60400

AMENDEMENT 1
AMENDMENT 1
2002-05

**Lampholders for tubular fluorescent lamps
and starterholders**

Figure 6 – Test cap for the test of clause 13 for lampholders 2GX13

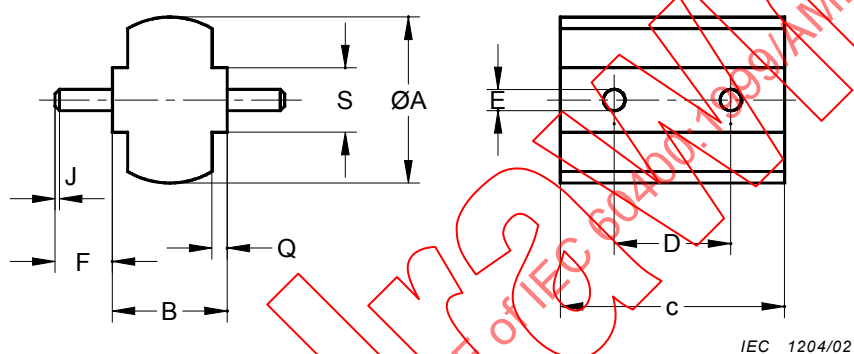
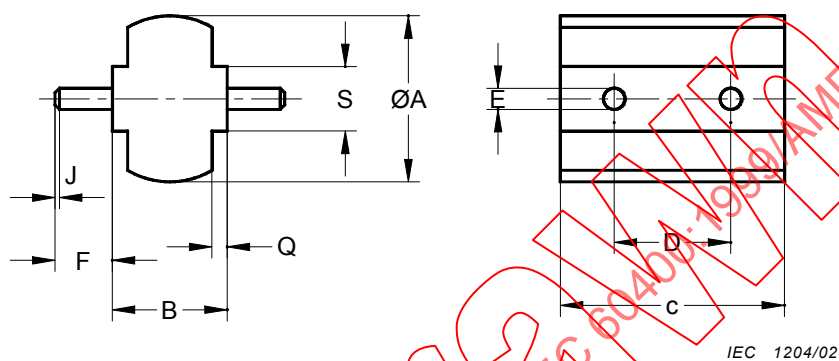
Replace the existing figures 6 (page 81) and 10a (page 91) by the following new figures 6 and 10a.

Reference	Dimension mm	Tolerance mm
A	18,5	± 0,01
B	12,8	± 0,05
D	13,0	± 0,05
E	2,37	± 0,02
F	6,4	± 0,05
J	0,5	± 0,1
Q	1,7	± 0,05
S	7,2	± 0,05
c	25,0	± 0,2
